改善箇所説明図

基準不適合発生箇所

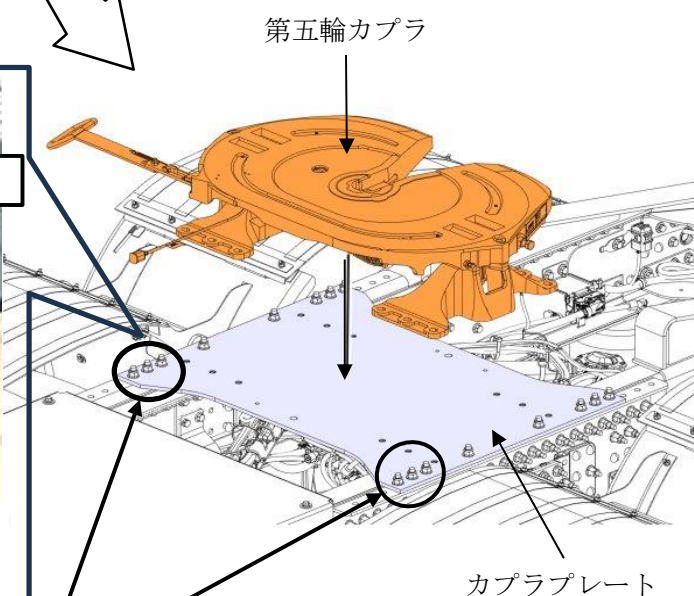
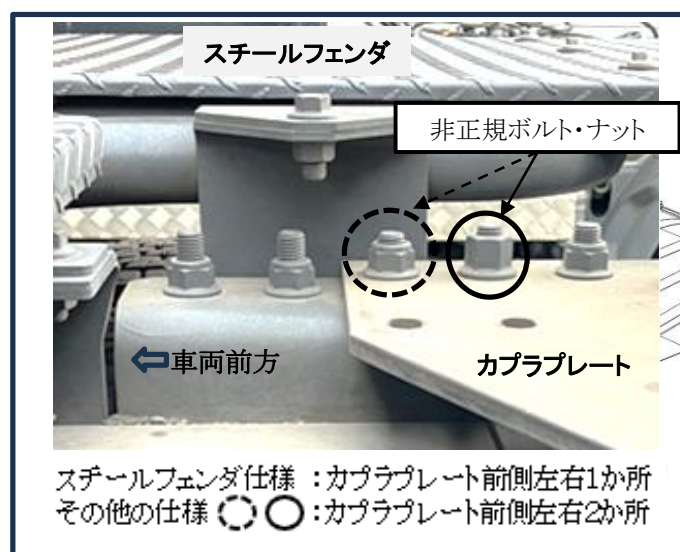
重量物輸送用トラックにおいて、第五輪カプラを載せるカプラプレートの取付け工程が不適切なため、当該プレートの左右前側が非正規のボルト・ナットで締結されているものがある。そのため、そのままの状態で使用を続けると、ボルト・ナットが緩み、最悪の場合、走行中に脱落し、他の交通の妨げとなるおそれがある。

全車両、第五輪カプラプレートの左右前側（最大4か所）のボルト・ナットを正規品に交換する。

識別 : ロックナットに黄色ペイントを塗布する。
